## ADVIES

Registratienummer: 1103  
Betreft: WBDBO bedrijfspand  
Trefwoorden: groot brandcompartiment, handhaving, spiegelsymmetrie, WBDBO  
Vastgesteld d.d.: 31 januari 2011  
Status: *Definitief*

### Adviescommissie praktijktoepassing brandveiligheidsvoorschriften

figuur 1 Situatie

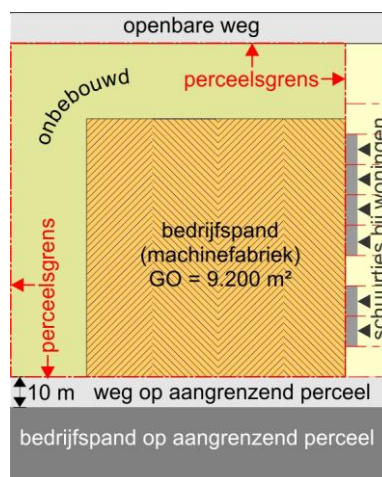
De linkerzijgevel grenst aan de achtertuinen van woningen, waarvan de meeste schuurtjes tegen de gevel zijn aangebouwd. De achtergevel grenst aan een ander bedrijfsterrein. Tussen de achtergevel en de bebouwing op het andere bedrijfsterrein bevindt zich een open ruimte die ongeveer 10 m breed is, waarop zich een geasfalteerde weg bevindt. Deze situatie is globaal in figuur 1 weergegeven.
